**OGGETTO:** Legge n. 239/2004. Articolo 1, comma 26. Procedimento unico per l'autorizzazione alla costruzione e all'esercizio di elettrodotti appartenenti alla R.T.N. Elettrodotto a 150 kV "Corato - Bari Industriale". Procedura di Valutazione di Impatto Ambientale Classifica **EL 151**

Oggetto: DEPOSITO ATTI E RELAZIONE TECNICA REDATTA DA ACCADEMICO ESPERTO IN MATERIA, SU PERCORSI ALTERNATIVI AL PROGETTO IN ESSERE: rifacimento elettrodotto 150 kv Corato - Bari Industriale 2 - Comuni di Corato, Ruvo, Terlizzi, Bitonto e Modugno - Proc. MISE n. EL-151 - istanza di partecipazione al procedimento e di accesso agli atti.

**Relazione sulle alternative di percorso per l'elettrodotto  
Corato-Bari ind.le 150 kV**

**Dr. ing. Sergio Bruno**

Fig. 1 alternative di tracciato Terna (estratto da Tav. 10 – documentazione integrativa volontaria)

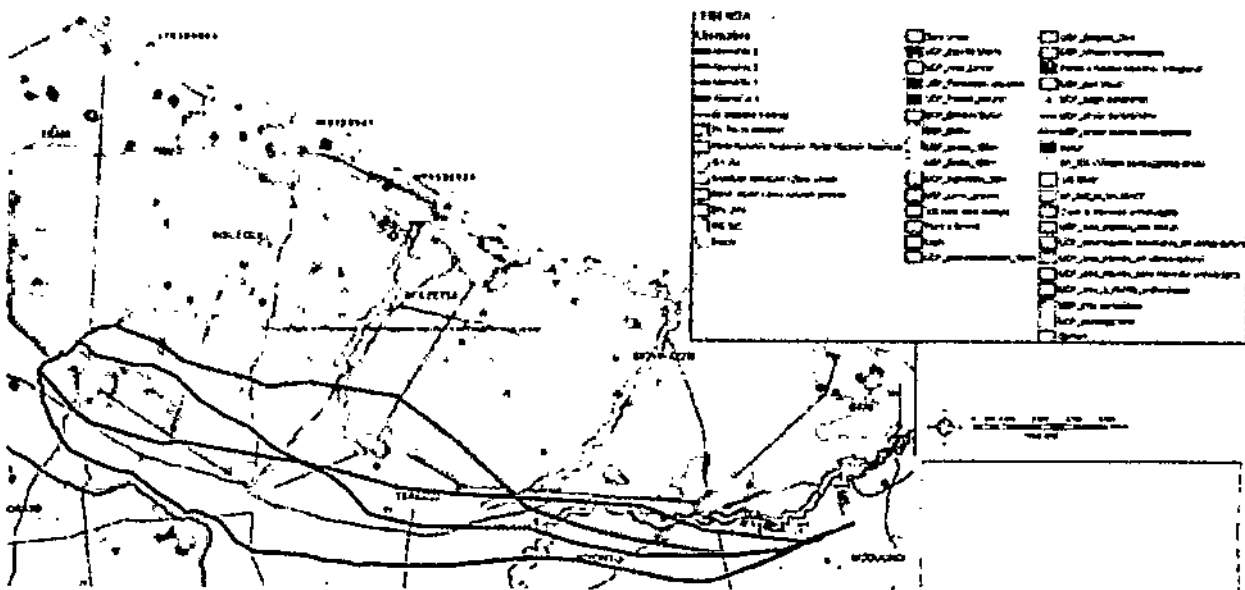
Secondo lo studio compiuto da Terna, dei quattro tracciati, l'unico tracciato percorribile è quello descritto nell'Alternativa 4 e corrispondente all'ipotesi progettuale presentata. Le altre alternative sono scartate per motivazioni legate a questioni ambientali e paesaggistiche.

Se da un lato alcune delle motivazioni utilizzate per scartare le alternative 1, 2 e 3 sono ineccepibili, dall'altro appare poco chiaro quali siano stati i criteri seguiti nella elaborazione dei tracciati.

Lo studio della Alternativa 1, che prevede il rifacimento dell'elettrodotto sull'attuale tracciato, è stato compiuto senza considerare una possibile opzione di interrimento della linea per il superamento del

centro urbano di Corato. Senza interrimento della linea nell'attraversamento dell'area urbana di Corato, l'esclusione di questa alternativa appare scontata. Il percorso attualmente in uso è infatti già caratterizzato da un notevole impatto sulla popolazione residente, e un aumento di capacità di trasporto è chiaramente una opzione non fattibile per via delle già ridottissime distanze tra l'elettrodotto e il costruito.

Le alternative progettuali 2 e 3 sono costruite su tracciati che violano apertamente dei vincoli paesaggistici, anche in presenza di altre possibili soluzioni tecniche. Il tracciato dell'Alternativa 2, ad esempio, nei suoi primi chilometri di percorso attraversa un sito protetto di importanza storico culturale (Masseria La Monica), così come il tracciato dell'Alternativa 3 sfiora l'area di rispetto di un altro sito ugualmente protetto (Masseria Finigrini). In figura 2 è possibile notare come tra le due aree di rispetto dei due siti storici (Masseria La Monica al centro in alto e Masseria Finigrini in basso a sinistra), ci sia un corridoio con una ampiezza di più di quattro chilometri, a bassissima densità abitativa, nel quale si sarebbe potuto posizionare i tracciati senza incrociare le zone sottoposte a vincolo o le loro aree di rispetto.

Da questi esempi, pare evidente come i tracciati alternativi avrebbero potuto essere ottimizzati, in modo da individuare le migliori soluzioni effettivamente disponibili. Gli effettivi criteri utilizzati per la scelta dei tracciati 1, 2 e 3 non sono riportati nella "Relazione di Approfondimento al SIA".

- non è stata fornita indicazione dei criteri di scelta e di progettazione seguiti per la individuazione delle alternative di percorso scartate (1, 2 e 3);

- non è stata considerata l'opzione di interrimento del tratto di attraversamento urbano per la alternativa 1;
- a parte che per l'alternativa 4, per nessuno dei tracciati esclusi è stata compiuta una ottimizzazione delle scelte di percorso che potesse permettere di evitare alcune zone sottoposte a vincolo, né è stata data menzione delle possibili proposte mitigative o varianti che possano permettere di superare le criticità e gli impatti ambientali segnalati;

- le valutazioni di compatibilità paesaggistica con il PPTR sono in parte non corrispondenti alle prescrizioni delle Norme Tecniche di Attuazione del suddetto piano;

- l'interferenza con alcune stesse componenti paesaggistiche sottoposte a tutela (reticolo idrografico, strade a valenza paesaggistica, rete dei tratturi) è considerata ostativa per le alternative 2 e 3, ma non per l'Alternativa 4;

- eventuali disagi e impatti per gli abitanti residenti dovuti al passaggio dell'elettrodotto sono rappresentati per l'Alternativa 3, ma non per l'Alternativa 4.

Fig. 4: area per la produzione di vini DOCG (screenshot da portale Sit Puglia)

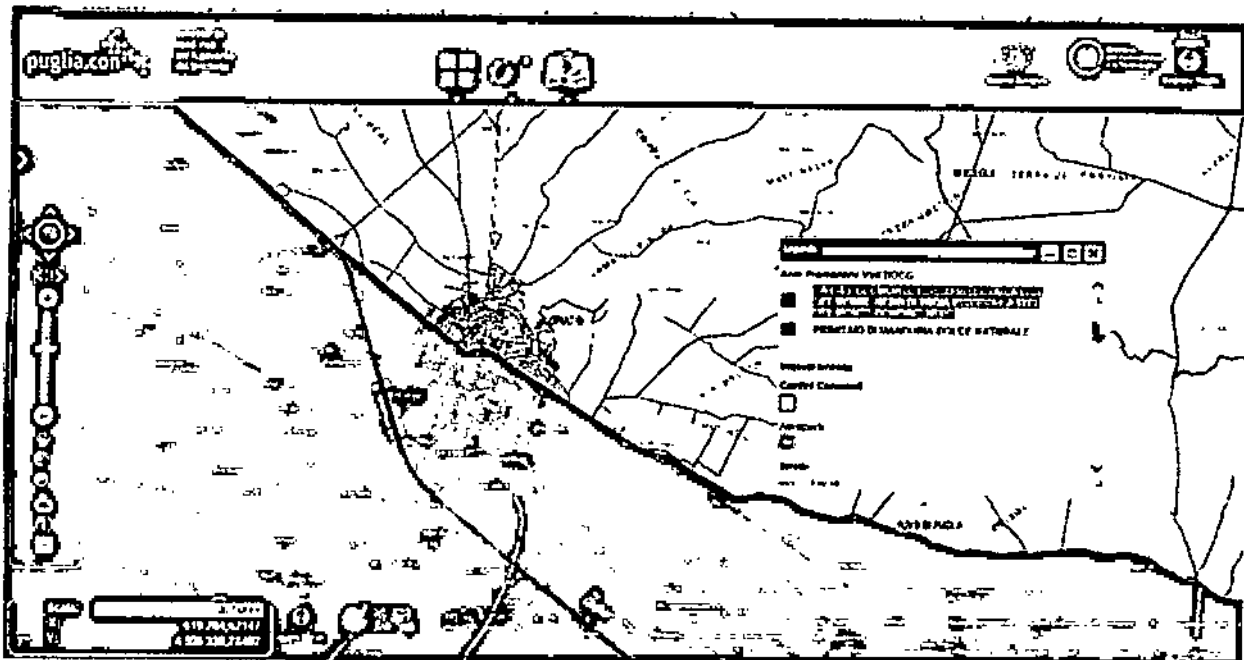
Il tracciato proposto da Terna attraversa inoltre vigneti biologici in una zona pregiata per la produzione dei vini DOCG Castel Del Monte-Rosso Riserva, Castel Del Monte-Nero Di Troia Riserva, Castel Del Monte-Bombino Nero, come rappresentato in Figura 4. Anche se non rilevante dal punto di vista prettamente autorizzativo, appare chiaro come la soluzione proposta contenga anche evidenti impatti economici verso attività produttive che sono espressione delle componenti identitarie e culturali dei luoghi.

Fig. 5: possibili varianti di percorso (Variante A e Variante B) su proposta Terna (Alternativa 4) e attuale tracciato (Alternativa 1)

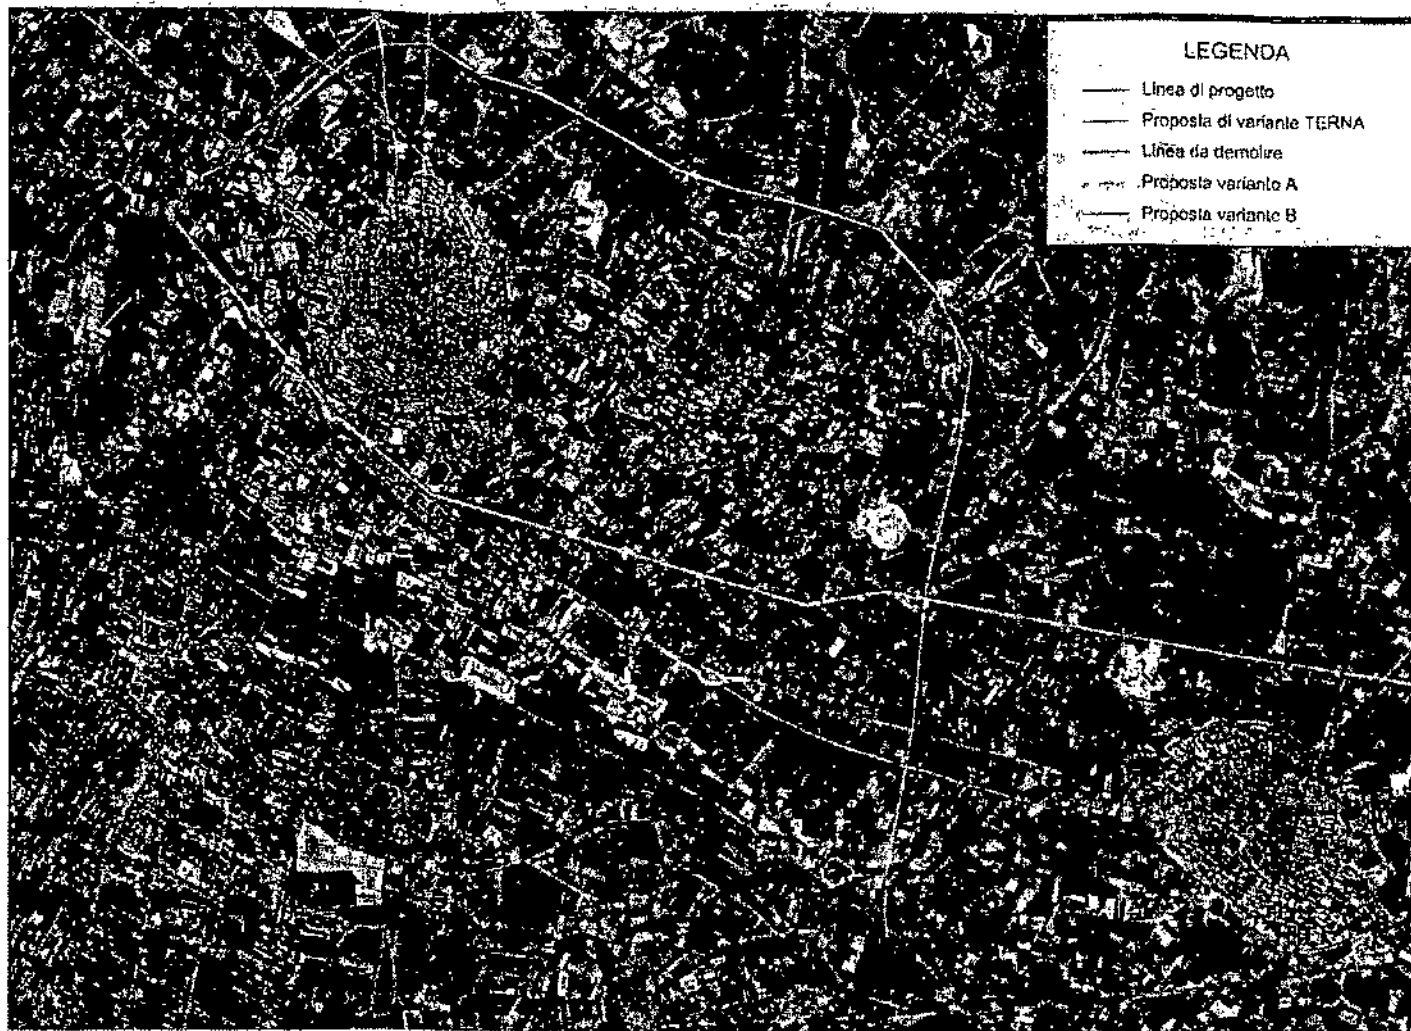
Nelle Figg. 5 e 6 si fornisce una identificazione di massima di alcuni possibili modifiche di tracciato che potrebbero permettere di evitare l'attraversamento della "zona cuscinetto", oltre che della "zona 167". I due tracciati proposti e denominati Variante A (colore arancione) e Variante B (colore magenta) costituiscono, rispettivamente, una variante alla Alternativa 4 (colore rosso) e alla Alternativa 1 (colore verde).

**Variante A.** Il tracciato proposto in questa variante si delinea nella parte nord di Corato, evitando interferenze con le zone di interesse storico-culturale (Masserie La Monica e Finigrini). Superato il tratto panoramico della S.P. 85, all'altezza circa del confine con Ruvo di Puglia la linea ripiega verso sud per riconnettersi al tracciato di progetto (Alternativa 4) all'altezza del sostegno n. 31.

**Variante B.** Il tracciato proposto in questa variante si delinea nella parte nord di Corato, evitando interferenze con le zone di interesse storico-culturale (Masserie La Monica e Finigrini). Superato il tratto panoramico della S.P. 85, all'altezza circa del confine con Ruvo di Puglia la linea ripiega verso sud per riconnettersi al tracciato della linea attualmente in uso (Alternativa 1).

Da quanto illustrato, appare chiaro come la Variante A proposta, rispetto alla Alternativa 4 di progetto, non presenti impatti paesaggistici e ambientali molto più rilevanti. Tale variante avrebbe invece il pregio di evitare l'attraversamento della "zona cuscinetto" di Corato e di evitare i conseguenti importanti impatti sociali ed economici della popolazione ivi residente o impegnata in attività produttive. La Variante A consentirebbe inoltre di abbreviare i tempi di costruzione di completamento del progetto evitando possibili situazioni di conflitto con la popolazione residente, ritardi e conseguente incremento del costo totale dell'opera.

A tale proposito, è importante sottolineare che la Variante A comporta un minimo allungamento del percorso totale dell'elettrodotto. Il percorso dalla sottostazione di Corato al punto di incontro tra il tracciato di progetto e la Variante A è di 9,4 km. Il percorso sin lì seguito dalla Variante A è di 10,3 km. L'aumento di meno di un chilometro nella lunghezza del tragitto è sicuramente accettabile sia da un punto di vista dell'impatto ambientale che della fattibilità tecnica del progetto (ad esempio aumento delle perdite, incremento della caduta di tensione, coordinamento con le protezioni) giacché comporterebbe un allungamento del percorso inferiore al 2,5% (nella proposta attuale l'estensione totale è di 36,6 km).

**Fig. 7 Inquadramento paesaggistico (vincoli diretti e PPTR)**

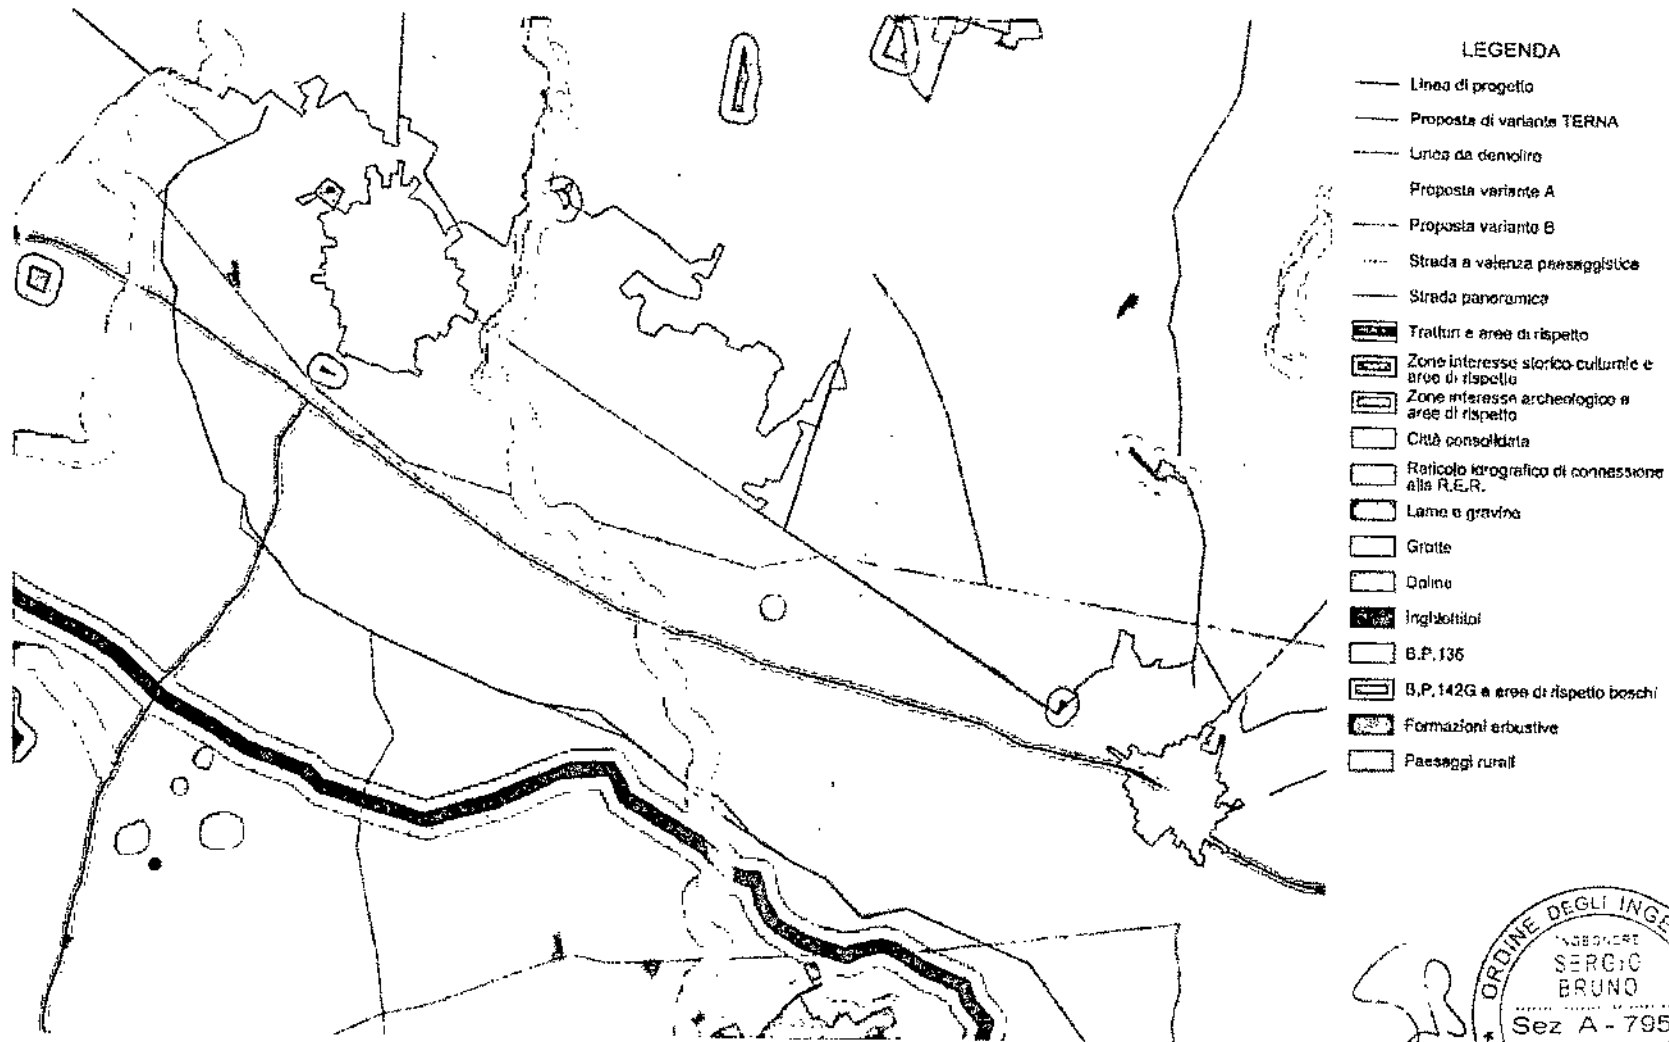
Al fine di fornire una verifica della compatibilità ambientale e paesaggistica delle due scelte proposte si è sviluppato un inquadramento paesaggistico sulla base delle tutele dirette e di quanto indicato dal PPTR. La Fig. 7 contiene una valutazione grafica delle interferenze paesaggistiche rilevate.

In relazione alle componenti idrologiche e geomorfologiche, è possibile verificare come le varianti proposte A e B incrocerebbero il reticolo idrografico all'altezza della Lama di Pietra (*UCP-reticolo idrografico di connessione della R.E.R. e UCP-lame e gravine*). Le varianti consentirebbero, invece, di evitare più a sud l'incrocio del percorso di progetto (Alternativa 4) con lo stesso reticolo idrografico. È lecito ritenere che in fase di progettazione di dettaglio si possano utilizzare tecniche non invasive e posizionare i sostegni al di fuori dei limiti dei margini di rispetto dei corridoi ecologici interessati (così come disposto nella variante di progetto Terna nel caso di analogo attraversamento del reticolo idrografico). Si nota inoltre che nelle varianti A e B, l'elettrodotto oltrepasserebbe il reticolo idrografico in attraversamento trasversale, limitando al massimo la zona di interferenza e percorrendo il percorso più breve possibile.

In Figura 7 è possibile notare come, per nessun tracciato, ci siano violazioni di vincoli naturalistici o delle tutele boschivo vegetazionali. Inoltre è possibile verificare come le varianti A e B siano state ipotizzate in modo da evitare attraversamenti sul tratto panoramico della S.P. 85. I due tracciati interseccherebbero invece due strade a valenza paesaggistica: la via Trani poi S.P. 238 a nord, e la S.P. 2 tra Corato e Ruvo. Si eviterebbe invece l'interferenza con altre due strade a valenza paesaggistiche S.P. 231 (lato ovest) e S.P. 238 (lato sud), come nel caso dell'Alternativa 4.

Dalla Fig. 7 si può notare come le due varianti A e B evitano le aree di tutela di beni di valenza storico-culturale. La Variante B, rispetto all'Alternativa 1, avrebbe il pregio di evitare l'attraversamento della città consolidata. Rispetto all'Alternativa 4, la Variante A consentirebbe l'intersezione con le testimonianze e le aree di rispetto della stratificazione insediativa (tratturi) una sola volta, anziché due volte come nel caso dell'alternativa 4.

In Figura 7, è stata anche rappresentata la zona di territorio inclusa all'interno del Parco Agricolo Multifunzionale di valorizzazione delle Terre e dei Casali del Nord Barese (*UCP-paesaggi rurali*). I parchi agricoli multifunzionali rappresentano progetti per lo sviluppo di "territori agro-urbani o agro-ambientali che propongono forme di agricoltura di prossimità che alle attività agricole associa le esternalità dell'agricoltura multifunzionale che produce, oltre ad agricoltura di qualità, salvaguardia idrogeologica, qualità del paesaggio, complessità ecologica e chiusura locale dei cicli, fruibilità dello spazio rurale, valorizzazione dell'edilizia rurale diffusa e monumentale, attivazione di sistemi economici locali; il parco agricolo è portatore di nuovi valori ecologici, sociali, culturali e simbolici". I parchi agricoli multifunzionali hanno scale intercomunali e, nel caso in questione, una estensione rilevante (circa 300 km<sup>2</sup>), coprendo buona parte dei territori comunali di Andra, Trani, Bisceglie, Corato, Ruvo, Molfetta, Terlizzi, Bitonto, Giovinazzo e Bari. Come espresso in precedenza, pur riconoscendo l'importanza della salvaguardia e tutela dei territori compresi all'interno del suddetto parco e la necessità di inseguire gli obiettivi di qualità posti dal patto città-campagna del PPTR, si osserva come il parco agricolo multifunzionale sia di fatto sottoposto a dei regimi di tutela meno stringenti rispetto ad altre zone vincolate.

Ad ogni modo, il tracciato della Variante A, rispetto alla Variante B, permarrebbe per un tratto più breve all'interno della zona del Parco Agricolo Multifunzionale (7,9 km anziché 12,4 km). L'attuale tracciato percorre il Parco Agricolo per una lunghezza di 5,6 chilometri.
